BOLLETTINO - BULLETIN

TECNICO • TECHNICAL	●	GRUPPO • GROUP	3
RICAMBI • SPARE PARTS	●	NR • NO	108
INFORMAZIONI • INFORMATION		DATA • DATE	07-11

MODELLI: Decespugliatori spalleggiati DSF 4200

OGGETTO: Impugnatura, tubo corugato, cavetti di massa

SUBJECT: Handle, protection cable, earth wires

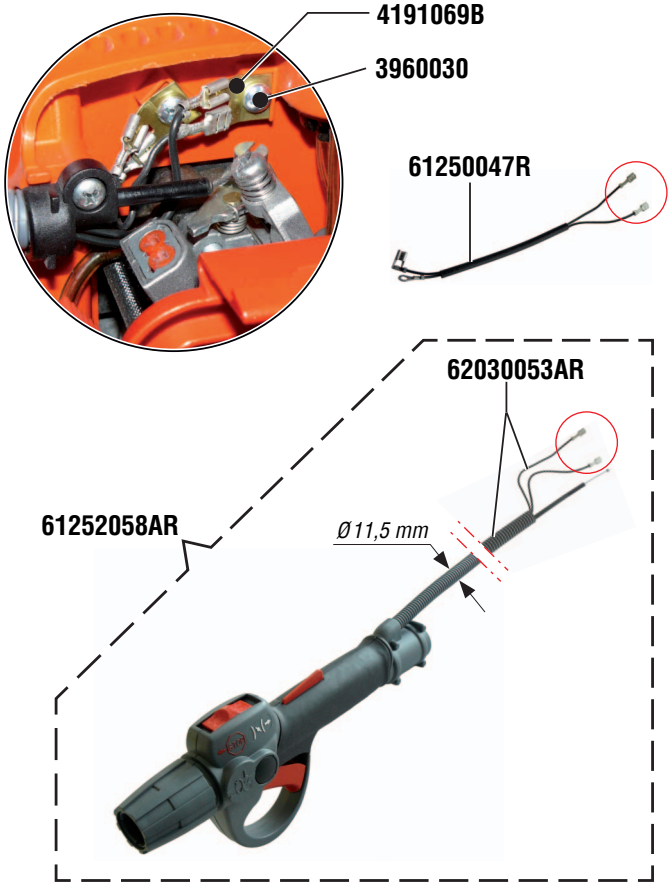
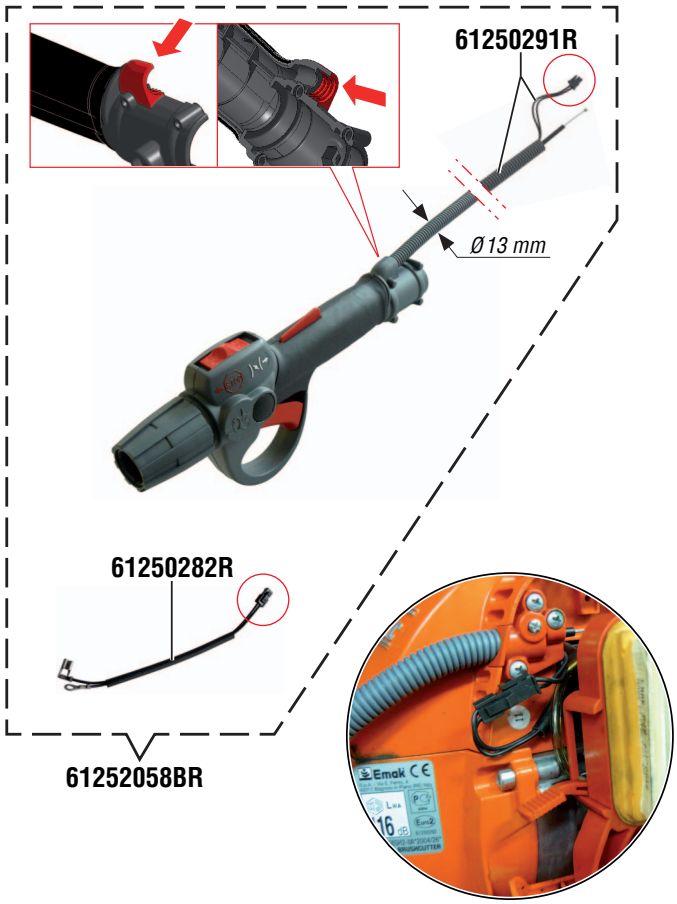
DESCRIPTION: Changed the diameter for the protection cable hose and relative housing on the handle. Changed the earth cables (handle cable - engine cable) with the introduction of a new earth wiring system instead of the slide types. They will no longer fit over the earth plate, they are coupled together.

INTERCHANGEABILITY: Yes complete assy.

PARTS AVAILABILITY: All premodified parts will continue to be available except for the old complete handle that is supplied until final depletion of the stock.

CUT-IN DATE: 14/02/11, serial n° 2721021738 (DSF 4200 Euro1); 11/03/11, serial n° 2751100026 (DSF 4200 Euro2).

SUBJECT: Handle, protection cable, earth wires

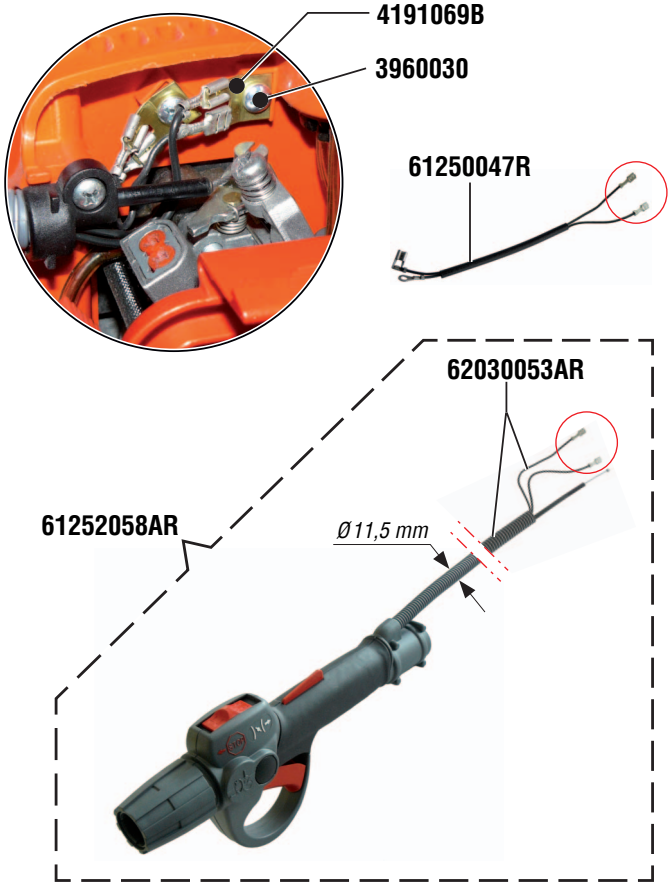
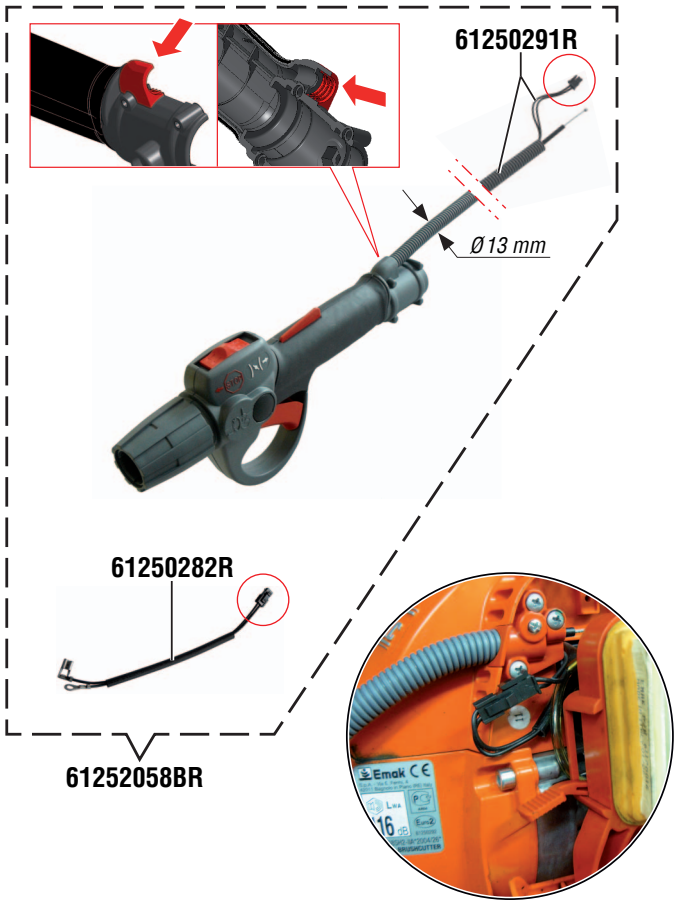
DESCRIPTION: Changed the diameter for the protection cable hose and relative housing on the handle. Changed the earth cables (handle cable - engine cable) with the introduction of a new earth wiring system instead of the slide types. They will no longer fit over the earth plate, they are coupled together.

INTERCHANGEABILITY: Yes complete assy.

PARTS AVAILABILITY: All premodified parts will continue to be available except for the old complete handle that is supplied until final depletion of the stock.

CUT-IN DATE: 14/02/11, serial n° 2721021738 (DSF 4200 Euro1); 11/03/11, serial n° 2751100026 (DSF 4200 Euro2).

SUBJECT: Handle, protection cable, earth wires

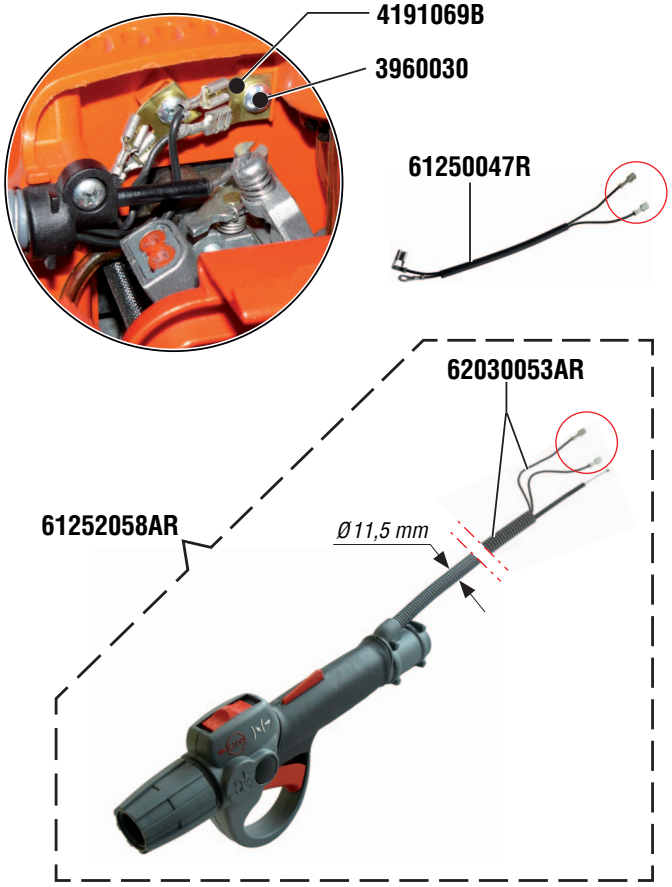
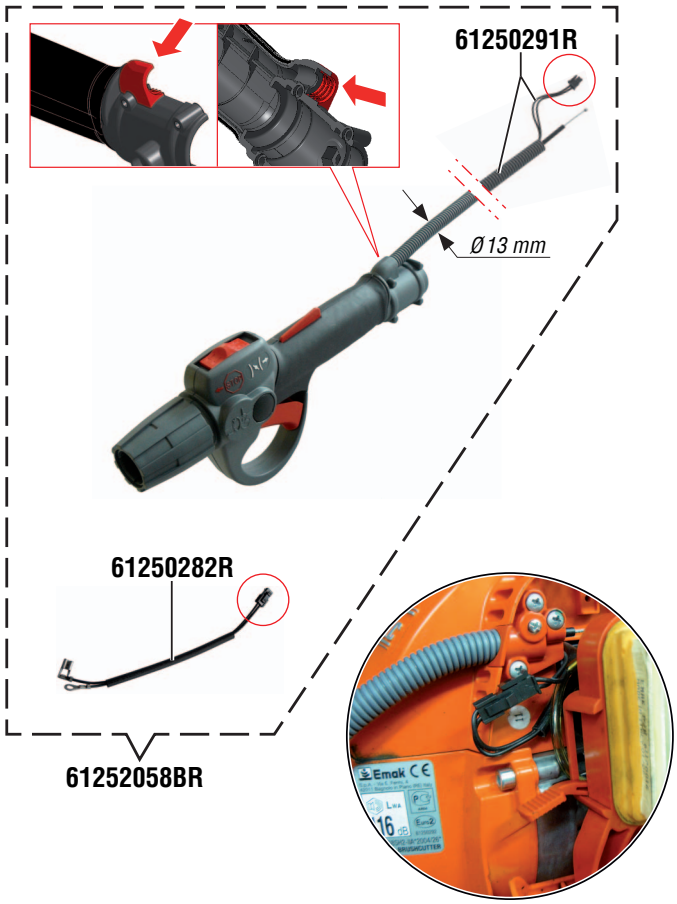
DESCRIPTION: Changed the diameter for the protection cable hose and relative housing on the handle. Changed the earth cables (handle cable - engine cable) with the introduction of a new earth wiring system instead of the slide types. They will no longer fit over the earth plate, they are coupled together.

INTERCHANGEABILITY: Yes complete assy.

PARTS AVAILABILITY: All premodified parts will continue to be available except for the old complete handle that is supplied until final depletion of the stock.

CUT-IN DATE: 14/02/11, serial n° 2721021738 (DSF 4200 Euro1); 11/03/11, serial n° 2751100026 (DSF 4200 Euro2).

SUBJECT: Handle, protection cable, earth wires

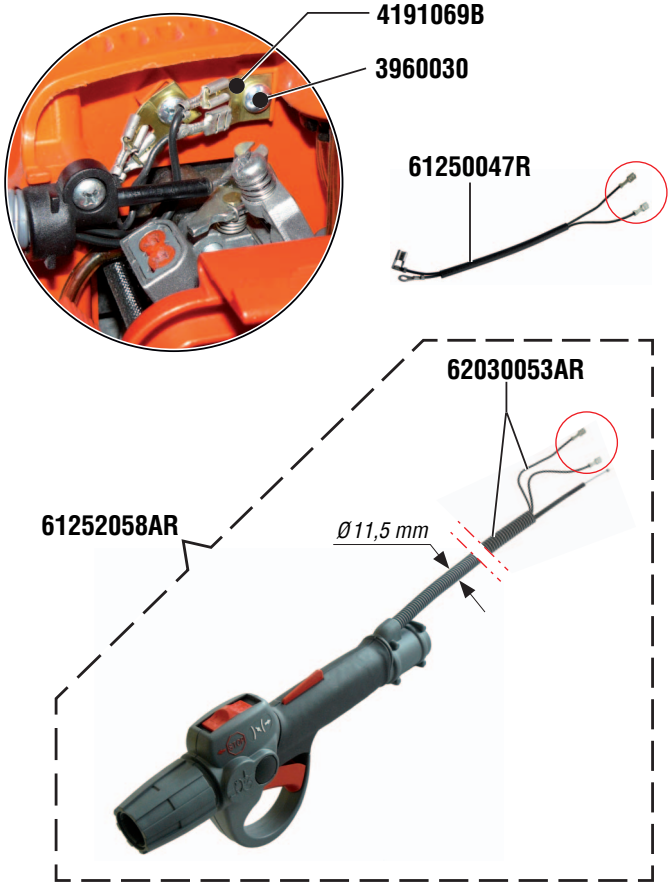
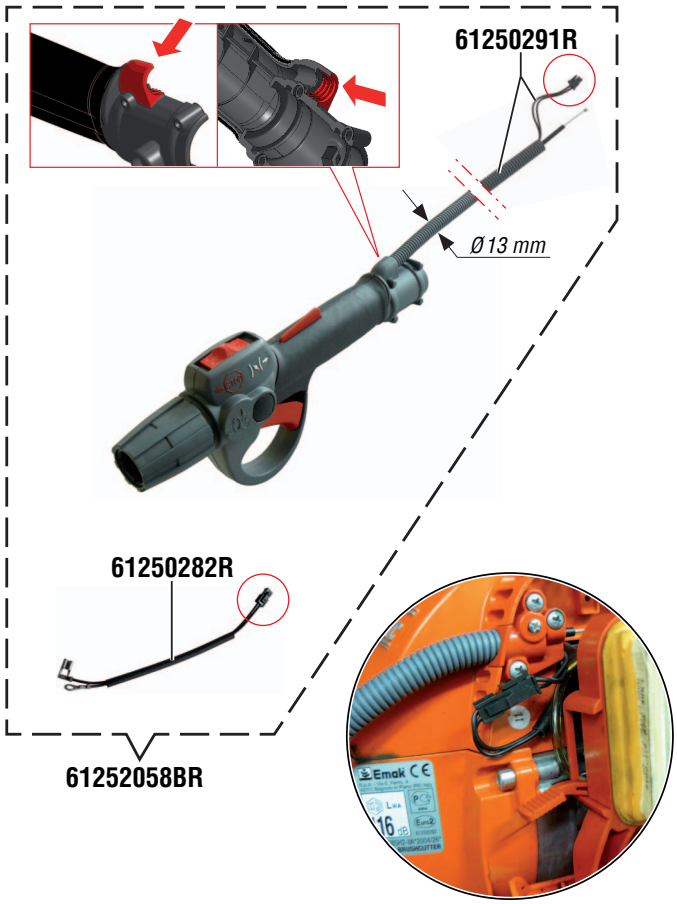
DESCRIPTION: Changed the diameter for the protection cable hose and relative housing on the handle. Changed the earth cables (handle cable - engine cable) with the introduction of a new earth wiring system instead of the slide types. They will no longer fit over the earth plate, they are coupled together.

INTERCHANGEABILITY: Yes complete assy.

PARTS AVAILABILITY: All premodified parts will continue to be available except for the old complete handle that is supplied until final depletion of the stock.

CUT-IN DATE: 14/02/11, serial n° 2721021738 (DSF 4200 Euro1); 11/03/11, serial n° 2751100026 (DSF 4200 Euro2).

SUBJECT: Handle, protection cable, earth wires

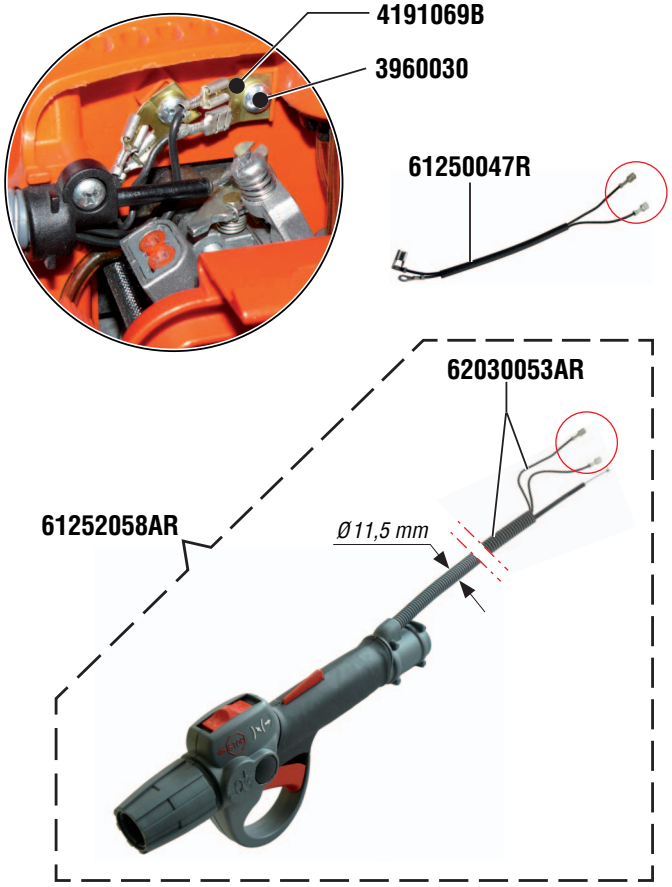
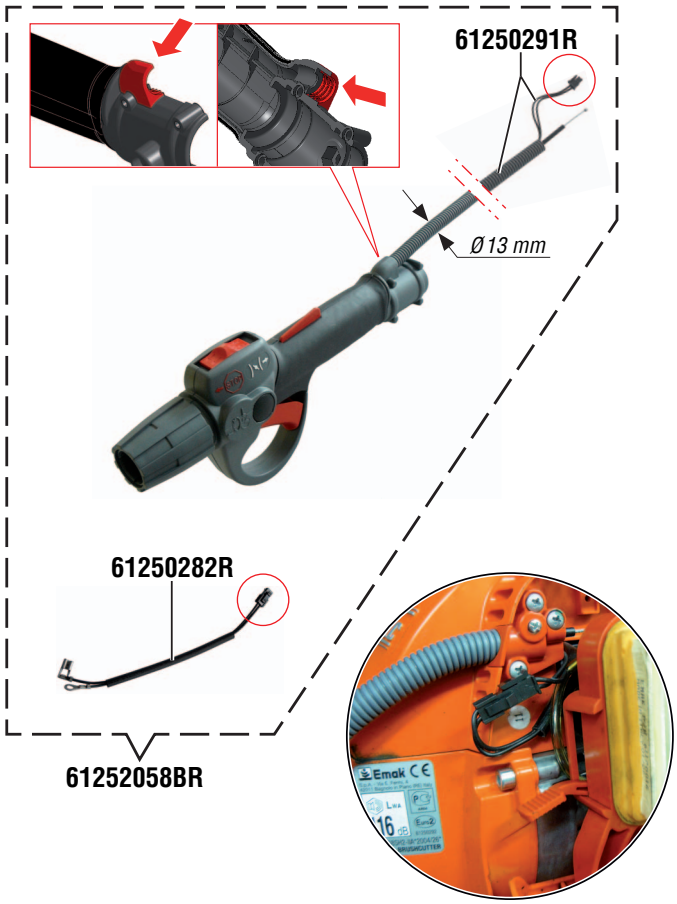
DESCRIPTION: Changed the diameter for the protection cable hose and relative housing on the handle. Changed the earth cables (handle cable - engine cable) with the introduction of a new earth wiring system instead of the slide types. They will no longer fit over the earth plate, they are coupled together.

INTERCHANGEABILITY: Yes complete assy.

PARTS AVAILABILITY: All premodified parts will continue to be available except for the old complete handle that is supplied until final depletion of the stock.

CUT-IN DATE: 14/02/11, serial n° 2721021738 (DSF 4200 Euro1); 11/03/11, serial n° 2751100026 (DSF 4200 Euro2).

SUBJECT: Handle, protection cable, earth wires

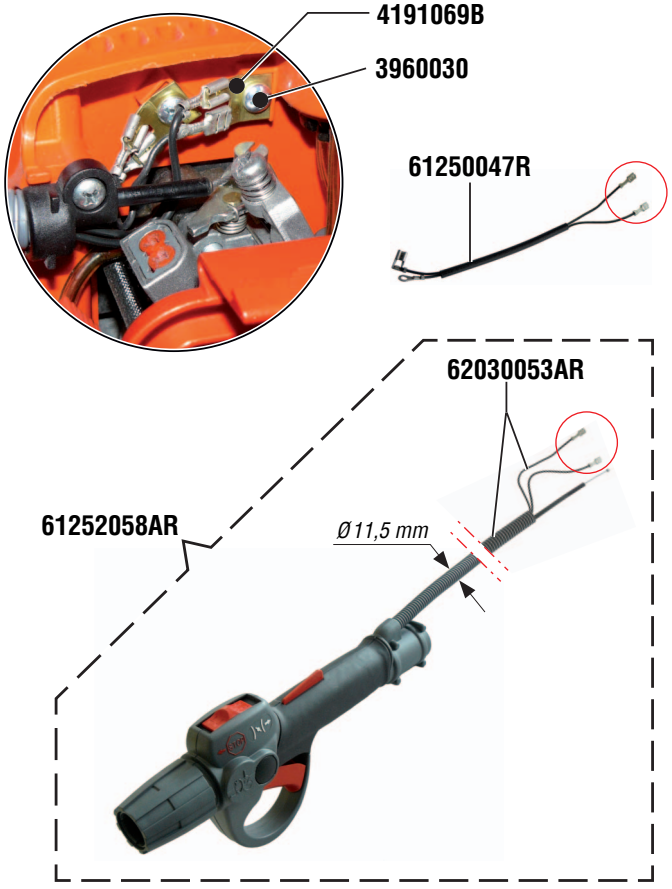
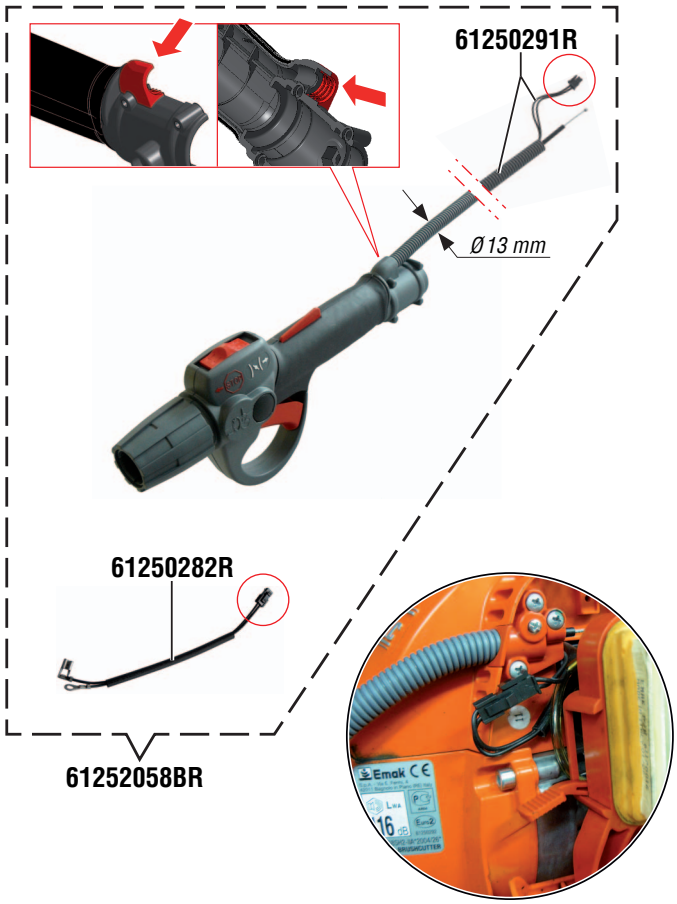
DESCRIPTION: Changed the diameter for the protection cable hose and relative housing on the handle. Changed the earth cables (handle cable - engine cable) with the introduction of a new earth wiring system instead of the slide types. They will no longer fit over the earth plate, they are coupled together.

INTERCHANGEABILITY: Yes complete assy.

PARTS AVAILABILITY: All premodified parts will continue to be available except for the old complete handle that is supplied until final depletion of the stock.

CUT-IN DATE: 14/02/11, serial n° 2721021738 (DSF 4200 Euro1); 11/03/11, serial n° 2751100026 (DSF 4200 Euro2).

SUBJECT: Handle, protection cable, earth wires

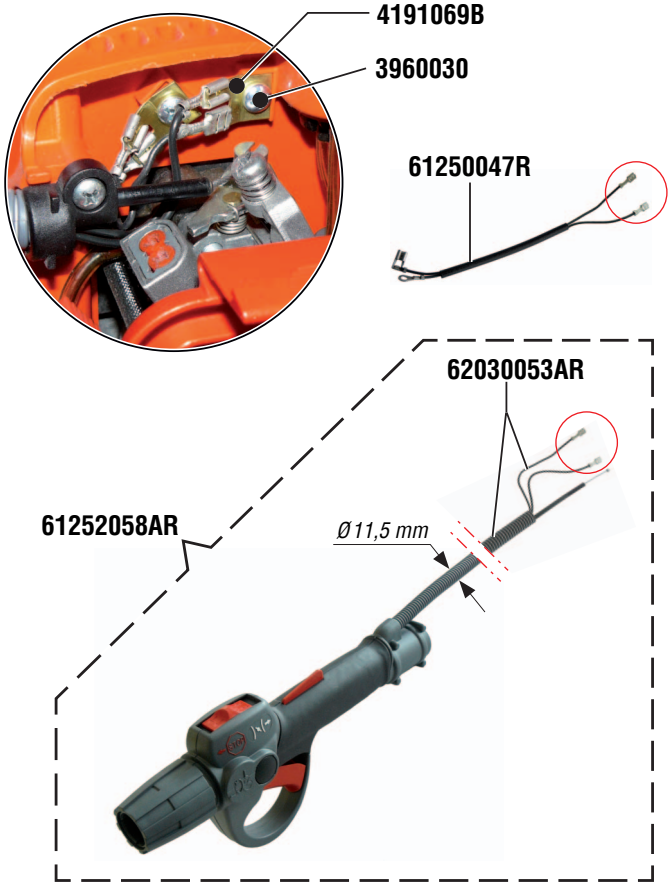
DESCRIPTION: Changed the diameter for the protection cable hose and relative housing on the handle. Changed the earth cables (handle cable - engine cable) with the introduction of a new earth wiring system instead of the slide types. They will no longer fit over the earth plate, they are coupled together.

INTERCHANGEABILITY: Yes complete assy.

PARTS AVAILABILITY: All premodified parts will continue to be available except for the old complete handle that is supplied until final depletion of the stock.

CUT-IN DATE: 14/02/11, serial n° 2721021738 (DSF 4200 Euro1); 11/03/11, serial n° 2751100026 (DSF 4200 Euro2).
